Vaststellen definitief ontwerp (DO) Vergierdeweg noord

**Onderwerp: Vaststellen DO Vergierdeweg noord**  
**Reg. Nummer: 2010/110280**

## Inspraaknotitie Vergierdeweg Noord

datum: 16-08-2010	projectleider: ML	tekening nummer: 707-VV-01
schaal: 1:500	geleend: ET	gecontroleerd: MD
formaat: A1+	planfase: DO

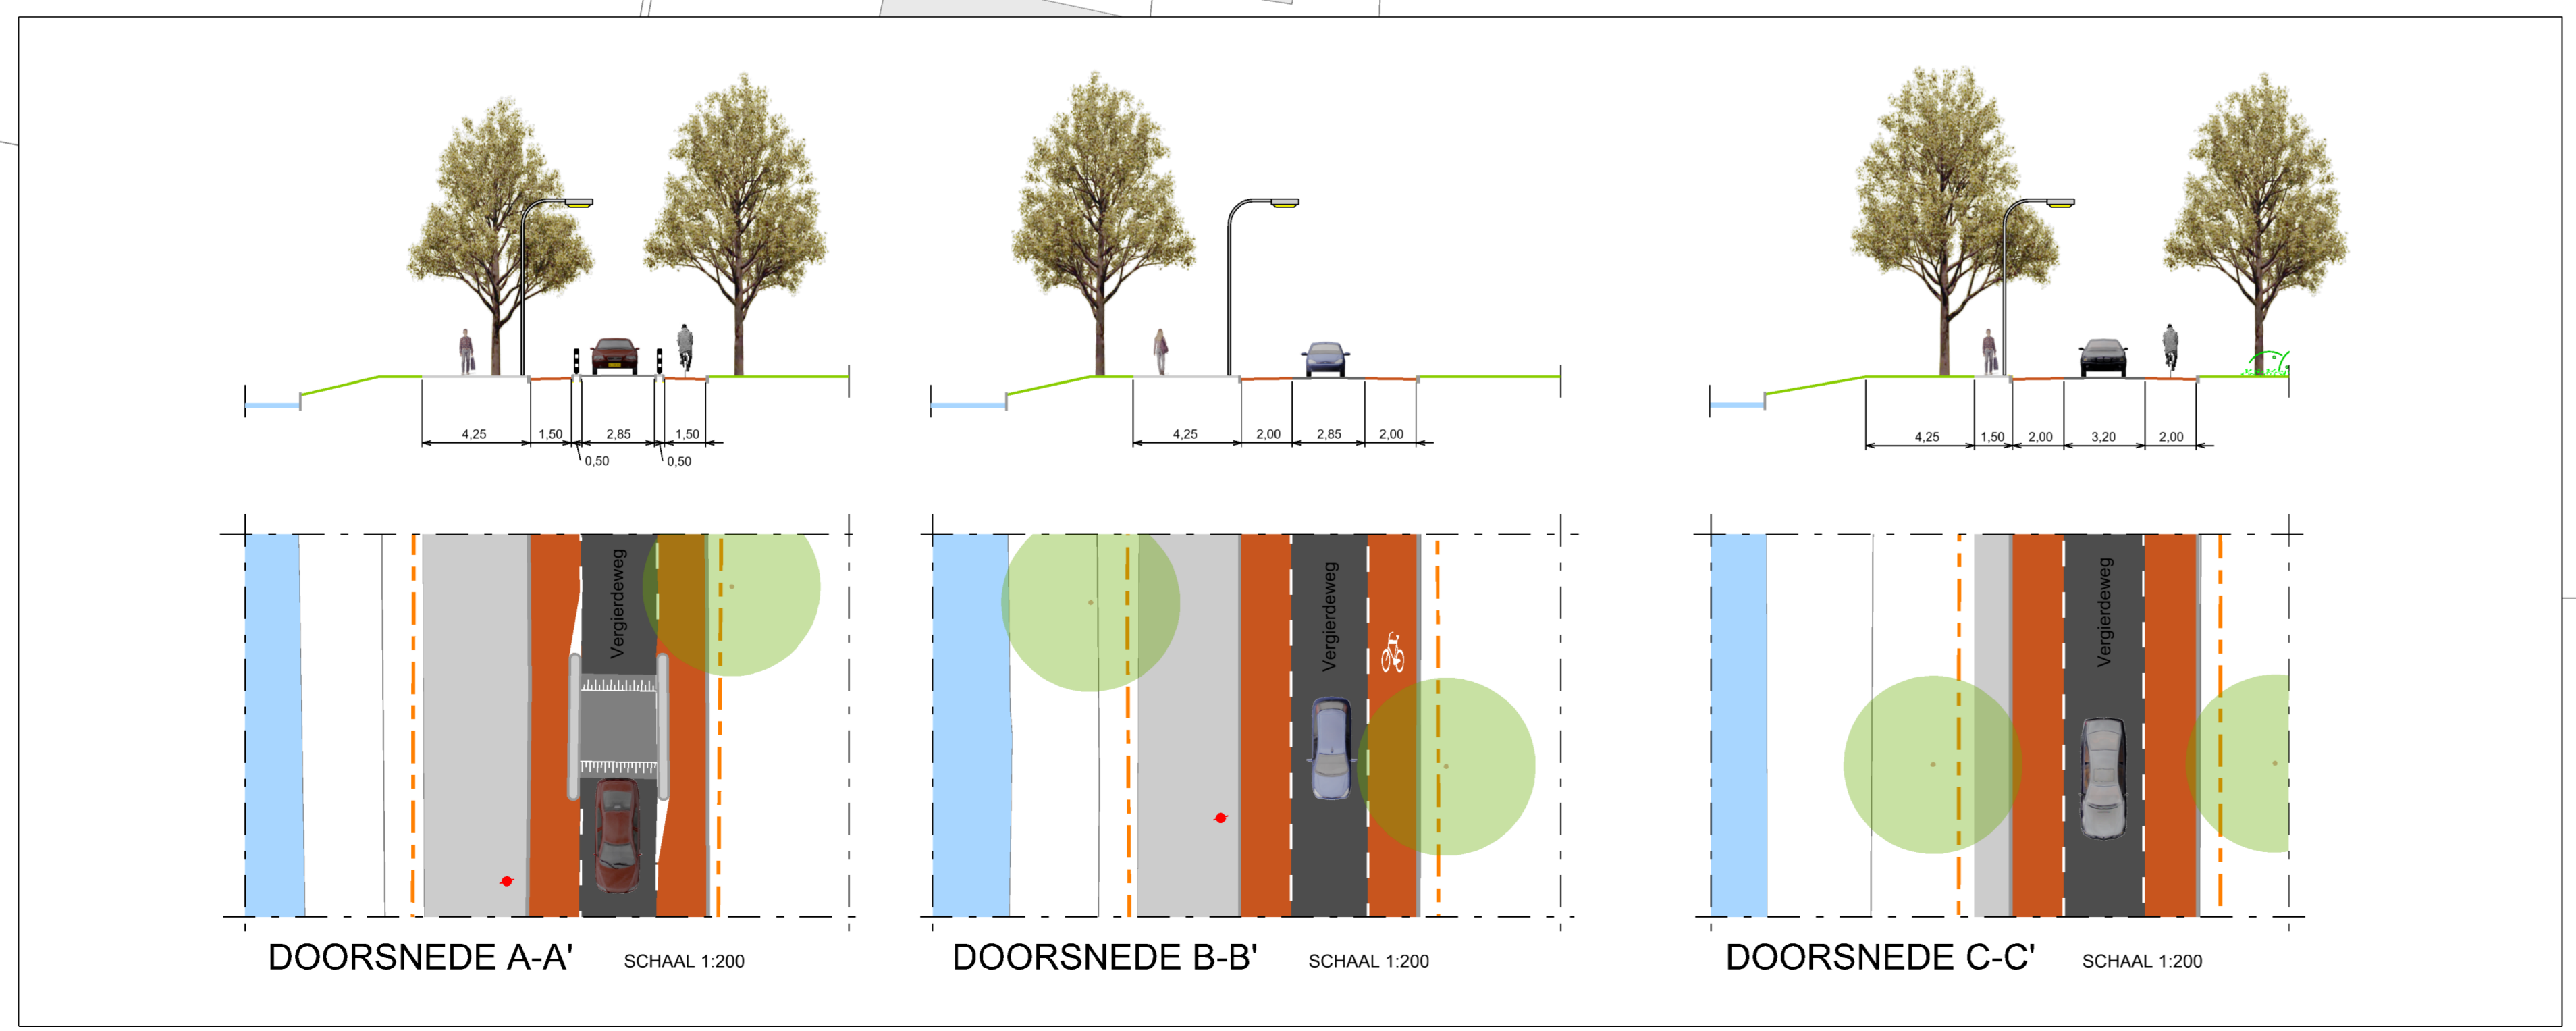
Vraag	Antwoord gemeente	Inspreker
Kan er een trottoir komen voor huisnr. 290 naar de Vondelweg. Er wordt nu veel overgestoken door voetgangers en hardlopers.	Er wordt geen trottoir aangelegd vanaf de rijweg naar de inrit, omdat er ter plaatse geen voetgangersoversteek is en dit op termijn ook niet wenselijk is.	1
Kan de bestrating voor huisnr. 290 ook mee worden genomen. Inrit is in erg slechte staat vanwege boomwortels.	De inrit en het voetpad worden herstraat.	1
Kolken tpv huisnr 290 zijn stuk door boomwortels. kan dit verholpen worden of kan boom vervangen worden.	De kolk wordt vervangen. De boom blijft behouden. Indien nodig wordt lokaal een wortel gezaagd of gefreesd.	1
<b>Versmallingen in het fietspad</b> Ter plaatse van de dynamische snelheidsremmers wordt de fietsstrook versmald van 2 meter naar 1,60 m. Dit is gevaarlijk voor fietsers (m.n. in het donker). Ook de gladheidsbestrijding- en andere veegwagens kunnen zulke smalle doorsteekjes niet passeren. Wij vragen u: - de fietspaden met 40 cm uit te buigen (met bochtstraal >20m) - de versmalling met brede doorgetrokken 5 meter lange ribbelreflexstrook in te leiden, zodat fietser voortijdig gewaarschuwd wordt, ook als de fietser geen zicht heeft op het paaltje omdat een fietsers voor hem/haar fietst. Vgl. CROW brochure 230 aanbeveling Afsluitpaaltje.	Op veel locaties staan bomen en hun wortels in de weg om het trottoir te versmallen ten gunste van de fietsstrook ter plaatse van snelheidsremmers. Daardoor kan de fietsstrook op deze locaties niet op 2 meter breedte blijven. Een uniforme en daarmee herkenbare inrichting van de Vergierdeweg is een belangrijk uitgangspunt onder het DO. Daarmee is voor gebruikers duidelijk wat ze kunnen verwachten; in dit geval dus een versmalling van de fietsstrook ter plaatse van snelheidsremmers. De fietsstroken worden dus niet uitgebogen maar blijven recht lopen. De breedte van de fietsstroken wordt weliswaar ter plaatse versmald naar 1,50 m, maar dit is nog steeds binnen de landelijke richtlijnen (1,35 m). De doorgangen zijn voldoende breed voor veegwagens en gladheidsbestrijding. De versmallingen zullen worden ingeleid met markering en er zullen reflecterende paaltjes worden geplaatst op de betonband tussen de drempel en de fietsstrook.	2

<b>30 km/u poorten</b> Een 30 km/u gebied begint met een duidelijke 30km-poort, bv. een inritconstructie, zodat inrijdende automobilisten duidelijk wordt gemaakt dat ze een andere categorie weg inslaan. De 30 km/u poorten moeten op de KRUISINGEN	Er zullen geen inritconstructies worden aangebracht bij de kruisingen met de Vondelweg en de Slaperdijkweg. De Vergierdeweg ligt in het buitengebied en wordt gebruikt door bus-, nood- en hulpdiensten. Een inritconstructie is daarom niet passend. De 30 km poort aan de Vondelwegzijde is naar achter geplaatst vanwege de opstelstroken voor de verkeerslichten. De 30 km poort aan de Slaperdijkweg blijft op de oude locatie op de Slaperdijkweg.	2

met de Vondelweg en de Slaperdijkweg staan en niet pas daar waar de weg versmalt. Wij stellen voor: - Breng op de Vergierdeweg bij de Vondelweg een inritconstructie aan. - Breng op de Vergierdeweg bij de Slaperdijkweg een inritconstructie aan waarbij het tweerichtingenfietspad over het verhoogde plateau loopt.		
<b>Uitritconstructie crematorium</b> Regel de voorrang door de uitrit van het crematorium te voorzien van een uitritconstructie.	Er wordt een in-/uitritconstructie aangebracht.	2
<b>Aantal snelheidsremmende voorzieningen</b> U brengt drie verende drempels aan. Dat is gezien de lengte van het wegvak o.i. te weinig	Het zebrapad wordt enkele meters verschoven. Naast het zebrapad komt een vierde snelheidsremmende maatregel.	2
<b>Fietsoversteek thv Slaperdijkweg</b> Breng haaiantanden en blokmarkering aan aan beide zijden van deze tweerichtingen fietsoversteekplaats. Bij voorkeur op een verhoging (zie punt 2).	De belijning op het fietspad wordt aangepast conform het verzoek. Er komt geen verhoging. Zie ook het antwoord onder '30 km/u poorten'	2

<b>Middenmarkering tweerichtingen fietspad Slaperdijkweg</b> Breng deze aan.	De belijning op het fietspad wordt aangepast conform het verzoek.	2
<b>Smalle fietsstroken nabij Vondelweg</b> De fietsstroken versmallen nabij de Vondelweg van 2 meter naar een onbekende smalle maat. De Fietsersbond bepleit de fietsstroken 2 meter te houden. Dat is wel zo duidelijk en veilig.	Er is te weinig beschikbare openbare ruimte om de fietsstroken te verbreden. Deze ruimte wordt vooral in beslag genomen door de opstelstroken bij de verkeersregelinstantie en door het trottoir. De breedte van de fietsstroken wordt weliswaar ter plaatse versmald naar 1,50 m, maar dit is nog steeds binnen de landelijke richtlijnen.	2
<b>Start fietsstrook oostzijde</b> Waarom start het rode asfalt niet direct aan de Vondelweg? Zie zwarte cirkel op onderstaande tekening: een eilandje op deze plaats is vaak een gevaarlijk obstakel. Maak geen fysiek eilandje, maar doe dit met wegverf.	Het eerste deel van de fietsstrook vanaf de Vondelweg (richting Slaperdijkweg) wordt conform het verzoek uitgevoerd in rood asfalt. Het eilandje vervalst.	2

<b>Asfalteer ook de doorsteekjes van de fietsoversteeken op de Vondelweg</b>	Dit wordt niet meegenomen. De huidige bestrating in de verkeersgeleiders op de Vondelweg is in goede staat en er is geen noodzaak tot onderhoud.	2

Maak er één geheel van: vervang ook de tegels in de doorsteekjes (zie blauwe cirkels) op de Vondelweg. Dergelijke doorsteekjes verzakken vaak, blijft water staan, vuil hoopt zich op. Lastig voor Dagelijks Beheer en oncomfortabel voor fietsers.		
Mijn tuin valt binnen de werkgrens. Gaat de gemeente in mijn tuin werkzaamheden uitvoeren?	Er vinden geen werkzaamheden plaats in uw tuin. De werkgrens is globaal op het ontwerp ingetekend.	3
Ik zie lijntjes ingetekend in mijn tuin zijn dat de te vervangen kolkleidingen?	Dit zijn taludstrepen. Er worden geen kolkleidingen vervangen of aangebracht in uw tuin. Deze leidingen liggen onder de bestrating van de Vergierdeweg en zijn niet ingetekend op het ontwerp.	3
Ik heb last van trillingen in mijn huis, vanwege de bussen. Ik vermoed dat dit komt door de drempel op de Vergierdeweg.	Deze trillingen komen niet door de drempel, want de drempel ligt ver verwijderd van uw huis. Deze trillingen worden vermoedelijk veroorzaakt doordat de klinkerverharding (zonder fundering) naast uw huis overgaat in een asfaltverharding (met fundering). Deze overgang kan trillingen met zich mee brengen als er zware voertuigen overheen rijden. Verder ligt de klinkerverharding er ook niet meer strak in. In de nieuwe situatie zal de gehele Vergierdeweg bestaan uit een nieuwe asfaltverharding (met fundering) en is er geen overgang meer tussen een klinker- en asfaltverharding. Waarschijnlijk neemt dit de overlast van trillingen weg.	3

Bij het asfalteren van de Slaperdijkweg hadden we veel trillingsoverlast van de wals. Kan dit worden voorkomen?	Een wals kan het asfalt zowel statisch als mechanisch (aanzetten van trilmechanisme) verdichten. Deze mechanische verdichting kan trillingen veroorzaken. Dit is nodig om een goede verdichting van het asfalt te krijgen. De verdichting is erg belangrijk voor de kwaliteit van het asfalt. Voorafgaand aan de werkzaamheden ontvangt u een bewonersbrief. Hierin staat ook een telefoonnummer van de toezichthouder. Mocht u zich zorgen maken over de trillingen dan kunt u contact opnemen met de toezichthouder. Wij proberen om de overlast tijdens de uitvoering zoveel mogelijk te beperken, maar kunnen het niet altijd voorkomen.	3
Wanneer worden de werkzaamheden uitgevoerd?	De uitvoeringsplanning wordt op een later moment opgesteld. Vermoedelijk zal er in het najaar gestart worden. Na het goedkeuren van het ontwerp worden de contractstukken opgesteld en wordt er een aannemer geselecteerd middels een landelijke aanbestedingsprocedure. Dit traject zal enkele maanden duren. Voorafgaand aan de werkzaamheden (2 weken van tevoren) ontvangt u een bewonersbrief. Hierin staat de planning van de werkzaamheden vermeld.	3

Kunnen er extra parkeerplaatsen op de middenstrook worden gecreëerd? (ivm grote begrafenissen en evenementen.)	Deze middenstrook blijft groen. Voor de enkele keren per jaar dat er grote parkeerdruk is en er in de groenstrook wordt geparkeerd is het niet nodig om deze in te richten als een parkeerplaats. Hiermee blijft het groene karakter behouden. Ook op momenten dat er niet geparkeerd wordt.	4

Kan er een extra rijstrook gemaakt worden voor begravenissen/crematies langs het oude pad van de boerderij?	Nee. Dit pad is alleen bestemd voor bestemmingverkeer naar de panden gelegen aan dit pad.	4
Kan er tegen de weilanden een voetpad worden aangelegd?	Nee, hier zijn te weinig gebruikers voor. Het huidige pad is geschikt voor gemengd gebruik en aan de overzijde ligt een breed trottoir.	4
Let op de straatverlichting.	Op basis van een verlichtingsplan wordt de openbare verlichting geoptimaliseerd: Een aantal lichtmasten worden verplaatst en een enkele lichtmast wordt bijgeplaatst.	5
Graag zouden we zo veel mogelijk aparte fietspaden zien, zeker waar dat goed mogelijk is.	Hier is naar gekeken. Dit kan niet vanwege andere belangen op en langs de Vergierdeweg en de beschikbare ruimte.	6
Beide bochten in de fietsgedeeltes naast de drempel vlak bij de Slaperdijk ervaren wij als zeer gevaarlijk. Het is er erg krap. Dit niet meer aanbrengen s.v.p.	Deze komen niet terug in het definitieve ontwerp.	6

Het verdrijvingsvlak bij de bocht niet meer aanbrengen. Auto's worden daarmee naar rechts gevoerd waar de fietsers rijden.	Het bedoelde verdrijvingsvlak komt niet terug in het definitieve ontwerp.	6
De vluchtheuvel op de zebra graag niet meer plaatsen. Auto's passeren deze soms aan de verkeerde kant.	De bedoelde vluchtheuvel komt niet terug in het definitieve ontwerp.	6
